ZAPYTANIE W SPRAWACH PROJEKTOWYCH

BUDOWA OBWODNICZY WAŁBRZYCHA W CIĄGU DROGI KRAJOWEJ NR 35

mur oporowy przy Browarnej

KONSTRUKCJA OPOROWA W CIĄGU DRÓGI KRAJOWEJ DK-35 (8+040.915 - 8+061.00)

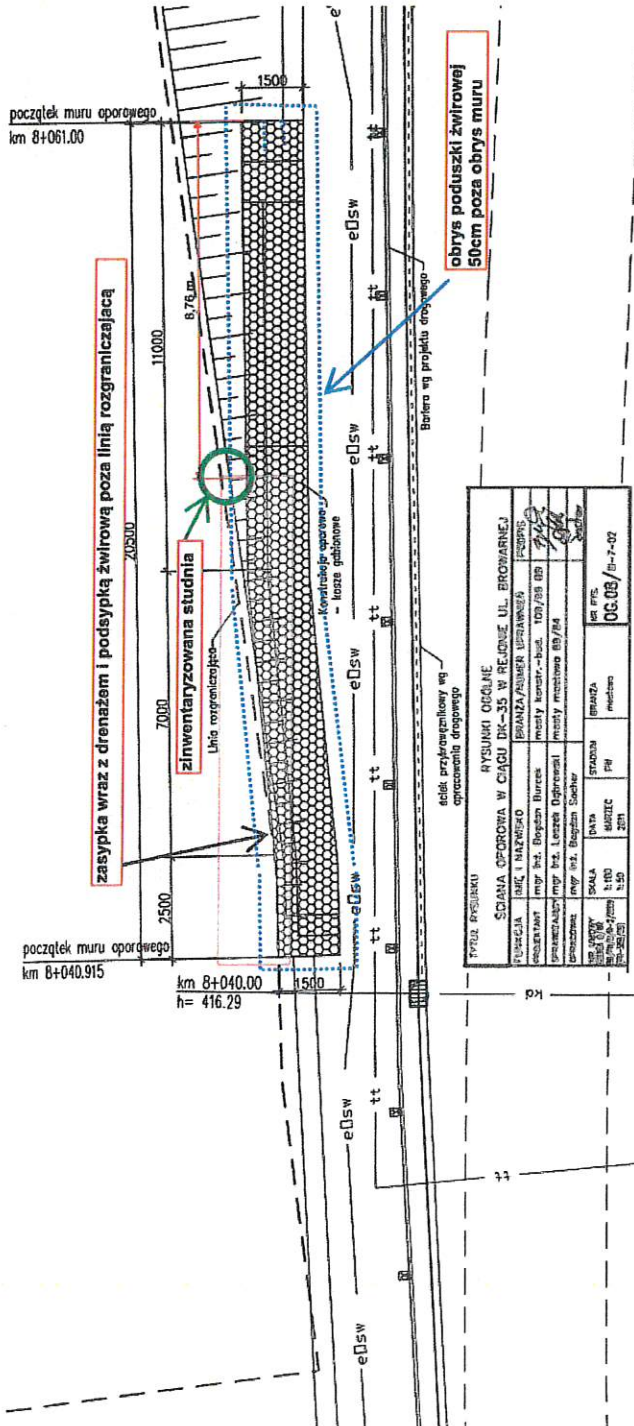
Dodatkowo po szczegółowej analizie dokumentacji projektowej i wizji w terenie stwierdzono, że drenaż przedstawiony na przekroju poprzecznym muru oporowego nie jest możliwy do wykonania w lokalizacji wskazanej przez Projektanta z uwagi na:

a.) różne wysokości posadowienia poszczególnych koszy gabionowych,

b.) zaprojektowanie obrysu "połowy" muru oporowego wzdłuż granicy przekazanego placu budowy. Wykonanie drenażu, zasypki za murem, a nawet samej poduszki żwirowej wymaga zajęcia działek poza przekazanym placem budowy i odstąpienia piwnic budynku przy ul.Chrobrego 14, którego rzędnej posadowienia nie można stwierdzić z uwagi na brak dokumentacji projektowej i brak zgody właściciela na inwentaryzację wnętrza budynku,

c.) brak wskazania kanalizacji deszczowej, do której należy wpiąć w/w drenaż jak i brak szczegółu realizacji danego drenażu.

KONSTRUKCJA OPOROWA W CIĄGU DRÓGI KRAJOWEJ DK-35 (8+040,915 – 8+061,00)

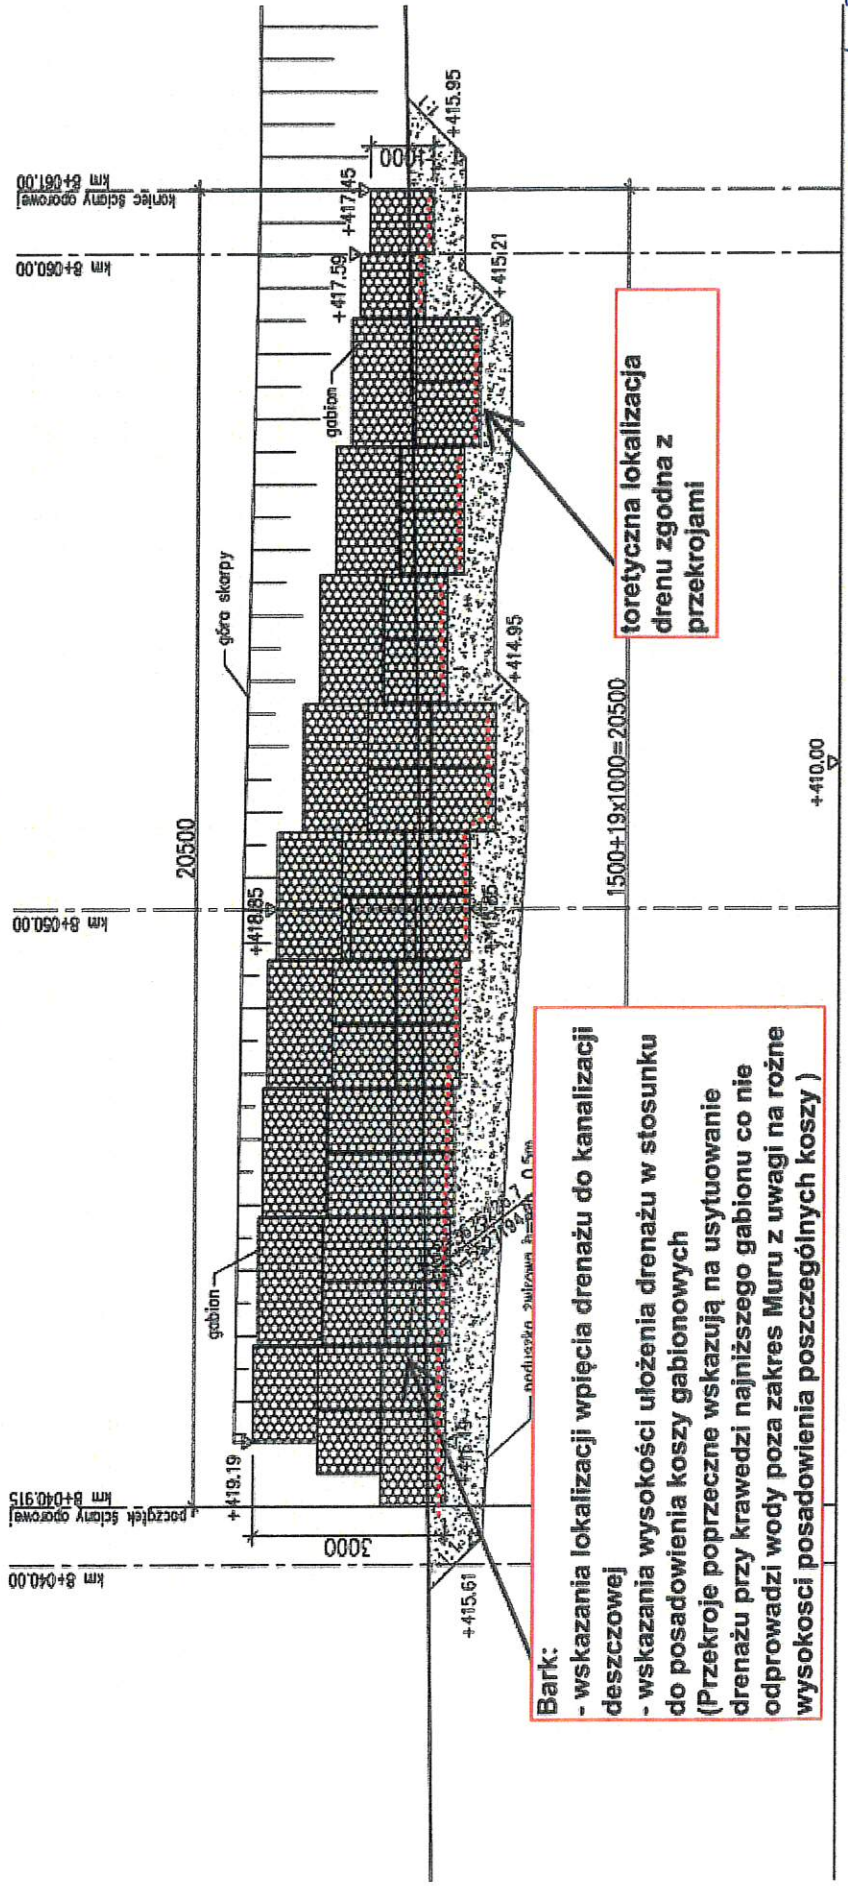
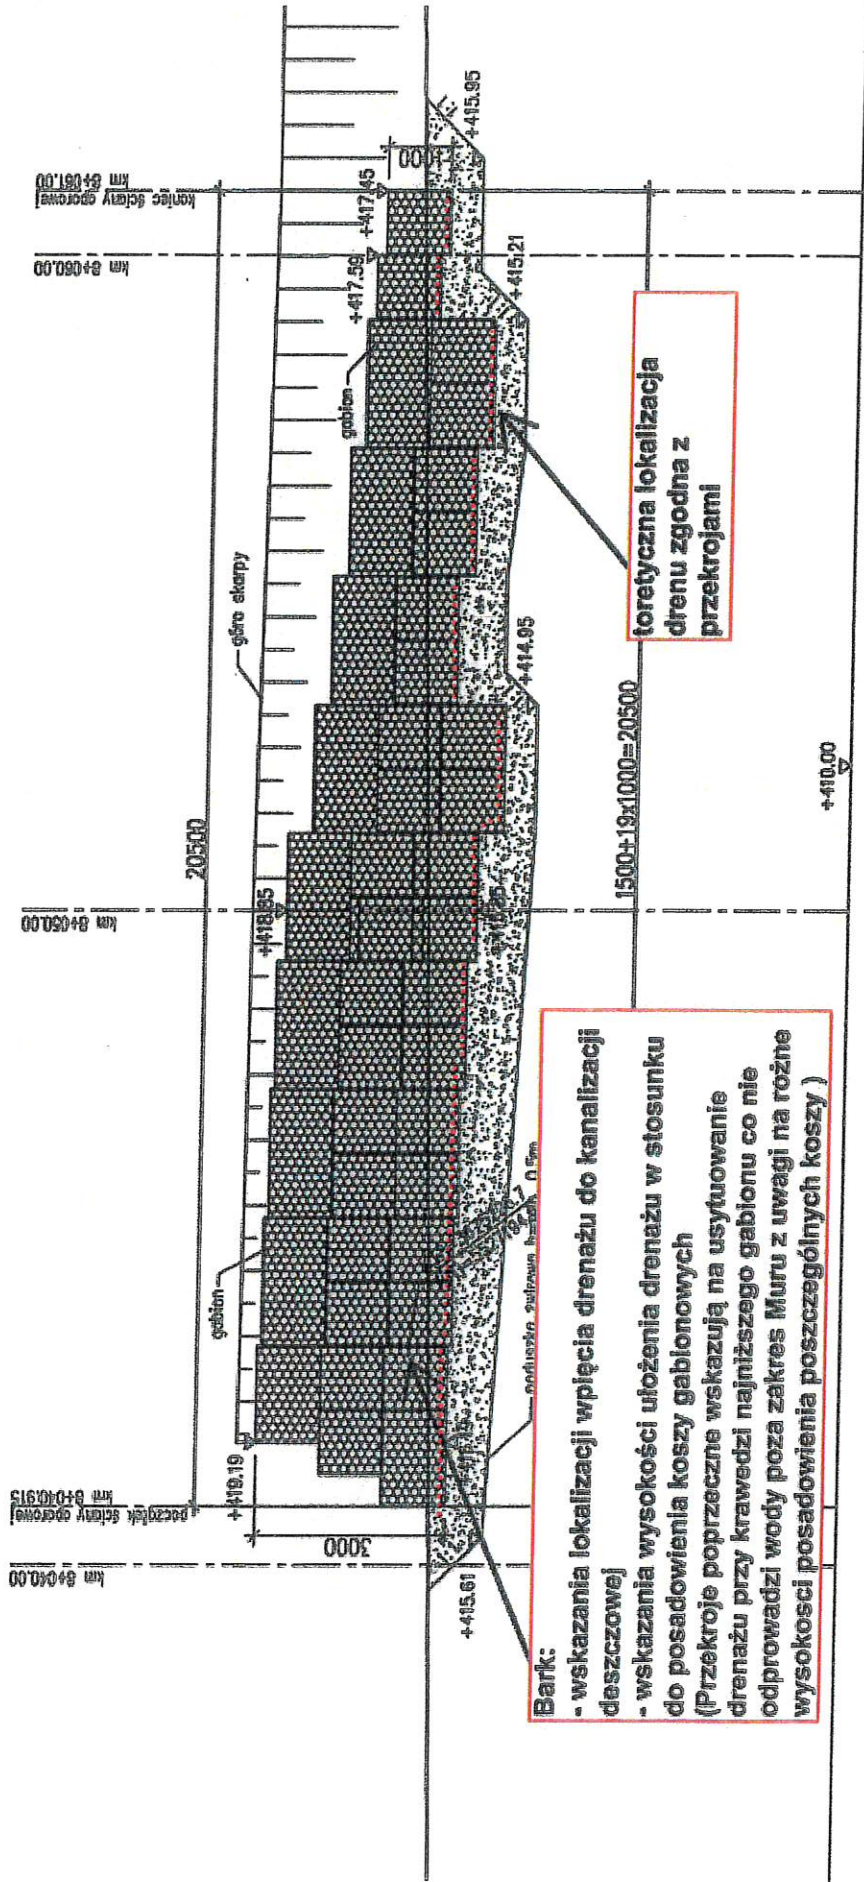
- część zinwentaryzowanych kregów wchodzi w zakres koszy gabionowych (załącznik nr 2)

INWENTARYZACJA ISTNIEJĄCEJ STUDNI SANITARNEJ W REJONIE MURU OPOROWEGO BROWARNA ZLEC. NR 190723-0154

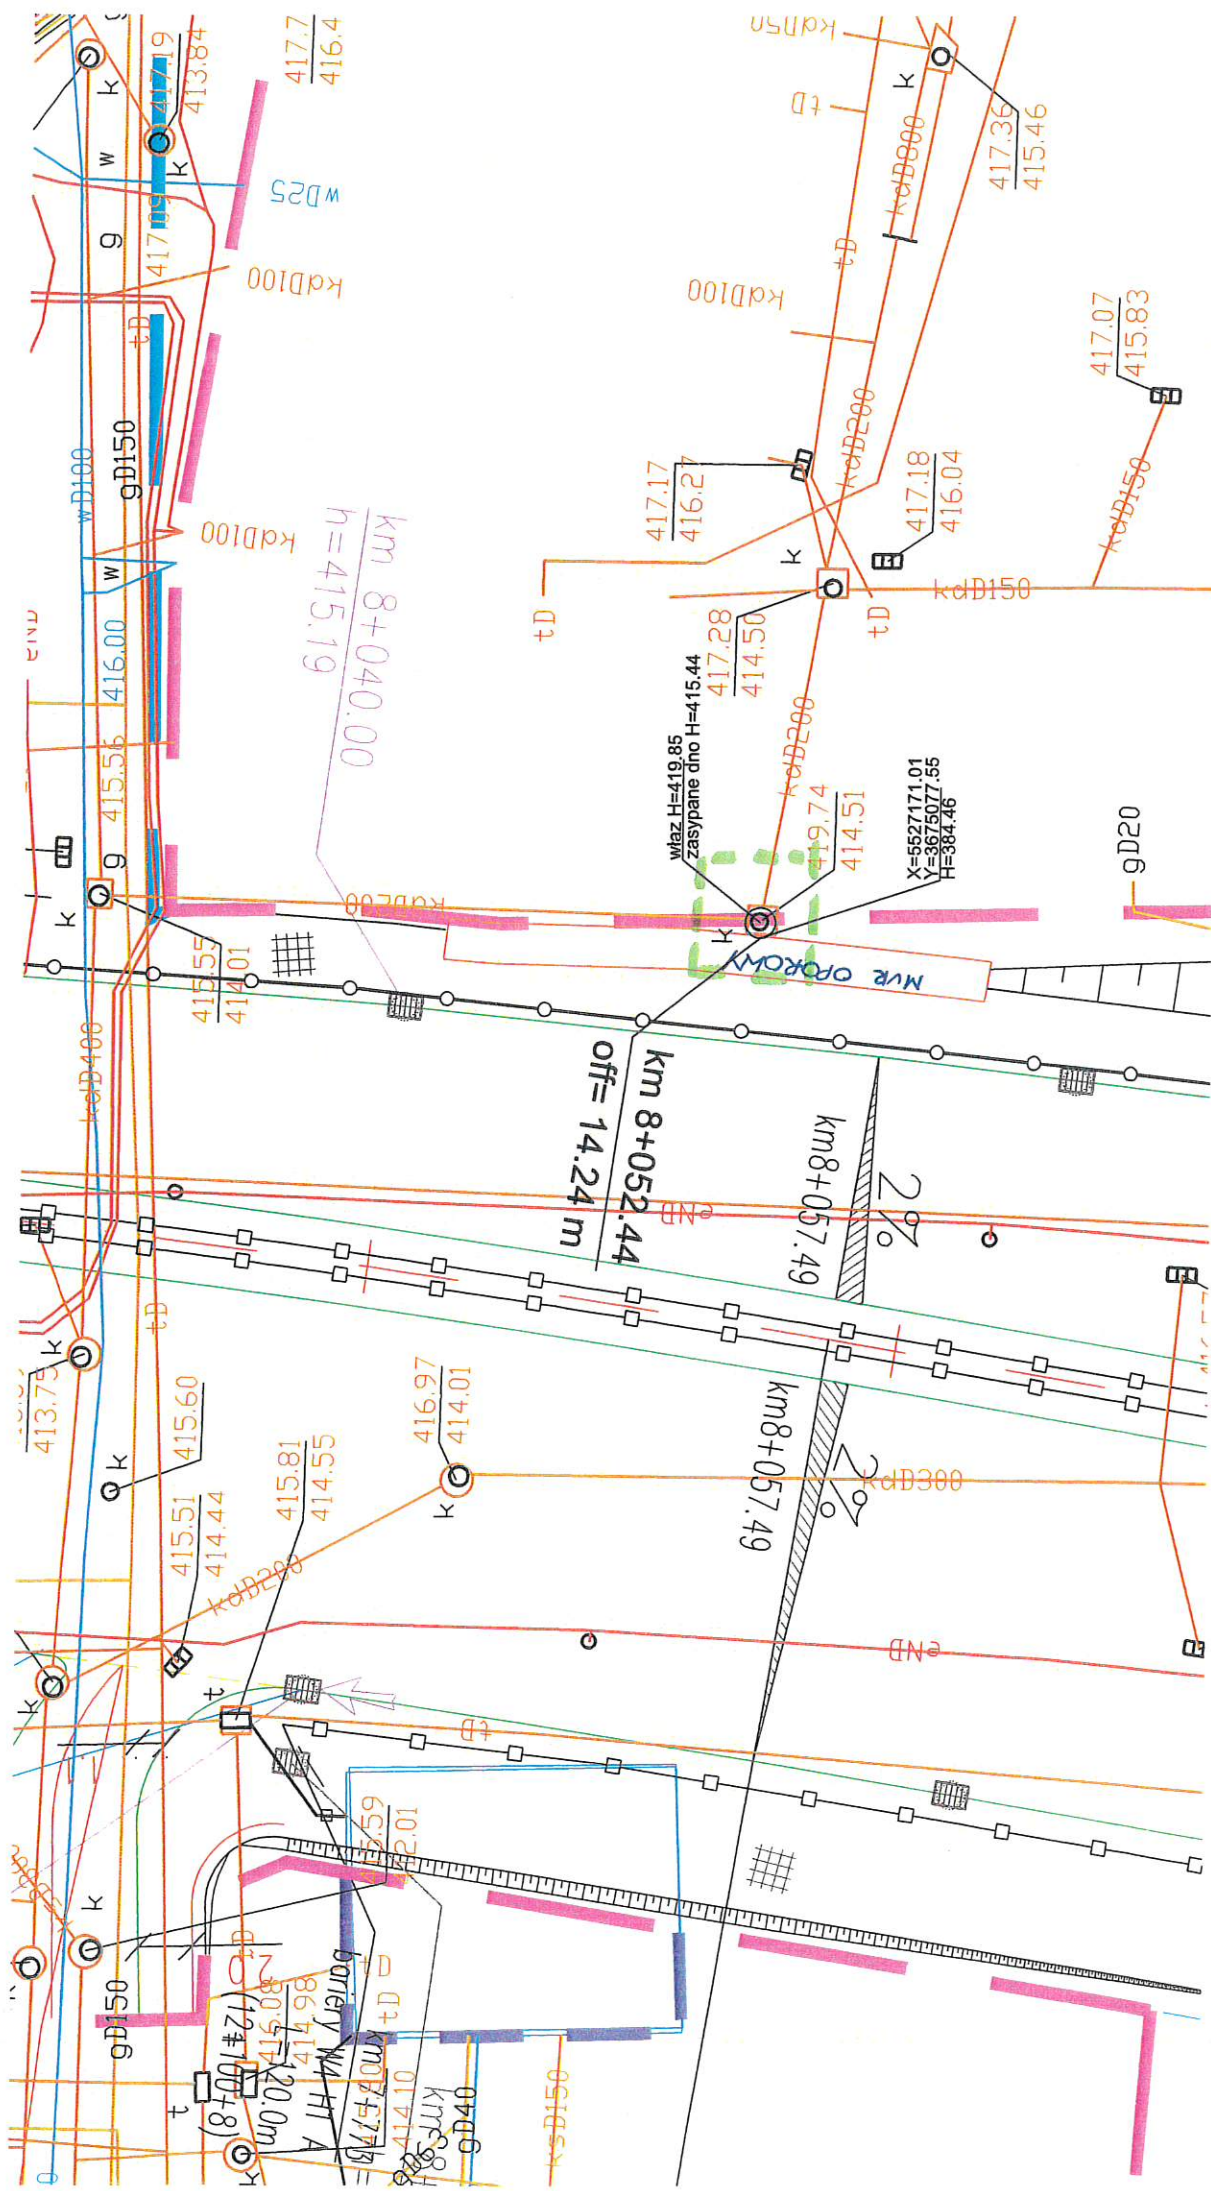
- nieprzeznaczona do rozbiórki istniejąca studnia kanalizacyjna wykonana została z kregów betonowych ustawionych na komorze o kształcie zbliżonym do prostokąta, którego krawędzie wychodzą poza obrys kregów betonowych (inwentaryzacja podstawy studni bez rozbiórki komory nie jest możliwa do wykonania z uwagi na jej wysokość)
